**Informe Consolidado de Solicitud de Aclaraciones, Rectificaciones y/o Ampliaciones Complementario al Estudio de Impacto Ambiental del Proyecto "Proyecto de Desarrollo Minero de Extracción de Arcillas para Producción de Concentrado de Tierras Raras"**

Nombre del Titular : REE UNO SpA  
Nombre del Representante Legal : Nelson Donoso Navarrete  
Dirección Titular : Cerro El Plomo 5630

El presente Informe Consolidado de Solicitud de Aclaraciones, Rectificaciones o Ampliaciones al Estudio de Impacto Ambiental del proyecto "Proyecto de Desarrollo Minero de Extracción de Arcillas para Producción de Concentrado de Tierras Raras", contiene las observaciones generadas en virtud de la revisión de la Adenda.

Figura 1. Ejemplo de modificación en la delimitación de rodales de Bosque Nativo de Preservación. Se observa la diferencia espacial entre la delimitación presentada en la línea base del EIA y la delimitación actualizada en la presente Adenda, correspondiente al rodal C052.

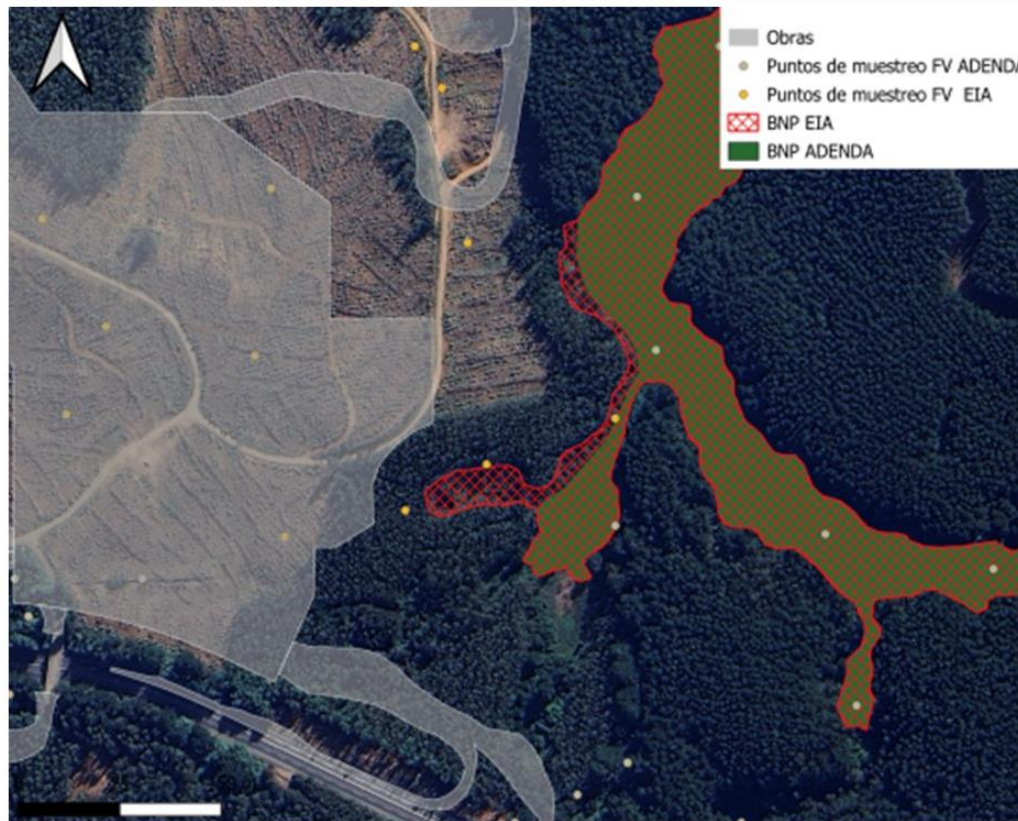
- i. El titular incorpora una nueva caracterización del Bosque Nativo de Preservación, en la cual se reporta una disminución de 1,26 ha en la superficie total identificada (en el EIA informa 36,29 ha a 35,03 ha de la presente Adenda), lo que implica una modificación en la delimitación de cuatro de los nueve rodales, específicamente C041, C044, C052 y C156, según consta en la capa “Uso\_Suelo\_Flora\_Vegetación.shp” del Apéndice 03-18.1 Archivos Digitales. En relación con dichos rodales, se observa que para ciertos límites de los rodales C041, C052, C156 no se incorporaron nuevas parcelas que respalden técnicamente la redefinición propuesta, ni se justifica la modificación de su configuración espacial. Asimismo, en algunos casos, la nueva delimitación presentada se encuentra colindante con obras del proyecto, situación que se ejemplifica en la Figura 1. En atención a lo

anterior, se solicita al titular fundamentar técnicamente los criterios utilizados para la nueva delimitación, con especial referencia a los casos señalados.

Figura 2. Delimitación del rodal C156, donde se observó en terreno que parte de la superficie definida como Bosque asilvestrado de *Acacia melanoxylon* corresponde a BNP.

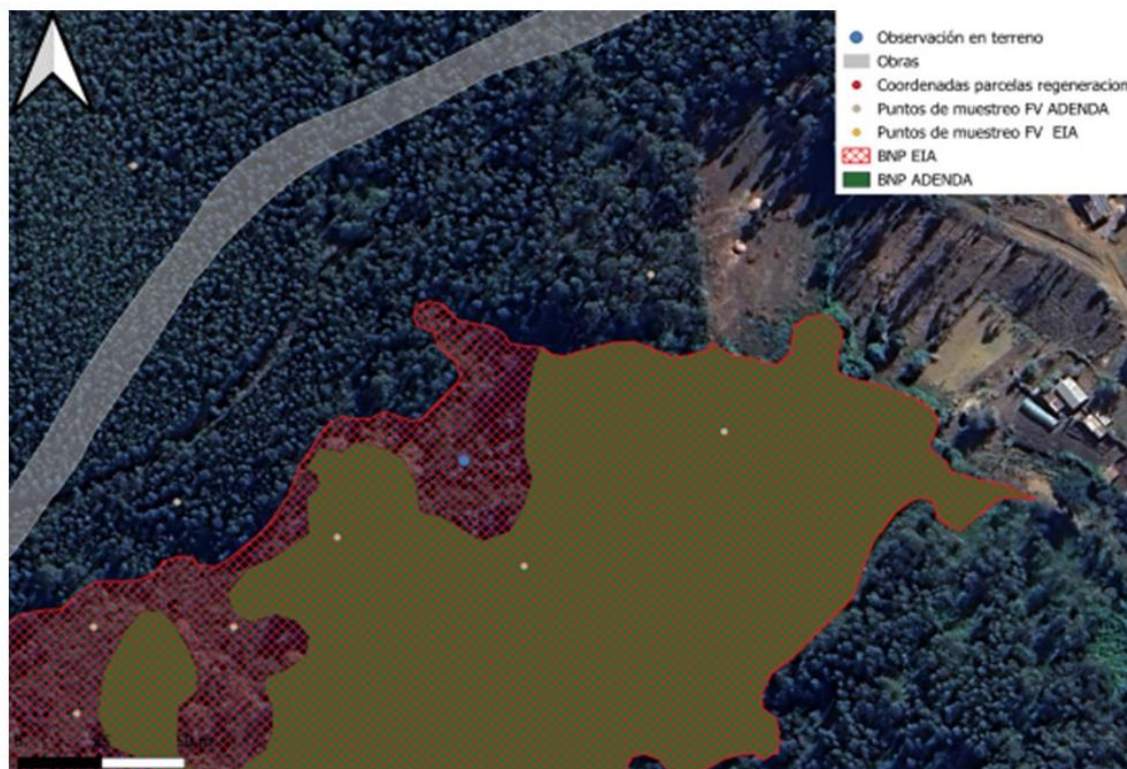
- ii. Adicionalmente, se revisaron las parcelas de inventario forestal del EIA, según la información contenida en el archivo Excel “Anexo 3B-18 Parcelas de inventario forestal”, específicamente en los sectores donde se registraron cambios en la rodalización del Bosque Nativo de Preservación. En este análisis, se identificó que la parcela P103P2 está tipificada como plantación de *Eucalyptus globulus*; sin embargo, los datos asociados no se ajustan a dicha clasificación. Al respecto, la cobertura de especies arbóreas nativas alcanza un 49,95%, mientras que la cobertura de especies arbóreas exóticas corresponde al 21,15%. Además, se observa la presencia de *Gomortega keule* con una cobertura del 19%. En función de estos antecedentes, se concluye que esta unidad corresponde a Bosque Nativo de Preservación, por lo que se solicita corregir su tipificación en concordancia con lo señalado. Por otra parte, en la visita a terreno realizada por CONAF el martes 22 de abril, se constató que la nueva delimitación del rodal de Bosque Nativo de Preservación C156 no incorpora la totalidad del área correspondiente al BNP (Figura 2). En función de lo anterior, se solicita reevaluar la delimitación de los BNP presentados en la Adenda, precisando la distancia entre el Bosque Nativo de Preservación y las obras del proyecto, que de acuerdo a lo señalado por el titular debe corresponder a un mínimo de 30 mt.

Figura 11: Ubicaciones de los puntos P5 y P6 asociados al CAV 02 y ZD Neptuno (línea roja).

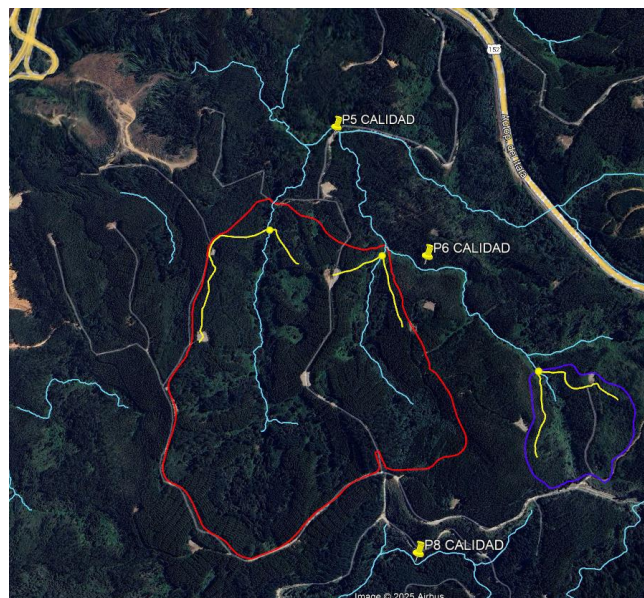
- ii. Al analizar las ubicaciones de los puntos asociados al CAV-02 de monitoreo de calidad de aguas superficiales, se observa que hay puntos de monitoreo que no aseguran la detección de una potencial afectación en la calidad de aguas proveniente desde ciertos sectores de las zonas de extracción y de la zona de disposición de lastre y arcillas lavadas. Por ejemplo, en la figura 11 se observan los puntos P5 y P6 asociados al CAV-02, además del lugar donde se emplazará la ZD Neptuno (línea roja). Al respecto, se observa que P6 está aguas arriba de ambos cauces provenientes del sector de la ZD Neptuno, por lo que es útil para contrastar con otros resultados o para detectar una eventual contaminación proveniente de la zona de acopio vegetal (línea morada), pero no sería capaz de observar contaminación relacionada a la ZD Neptuno. Por otro lado, el P5 sólo sería capaz de detectar una potencial afectación proveniente del cauce ubicado al este de la ZD Neptuno, pero no del cauce que se observa al oeste de la zona de dicho depósito.

Por lo anterior, se solicita revisar estos puntos y proponer nuevos puntos en función de poder detectar cualquier afectación posible de la calidad de aguas.
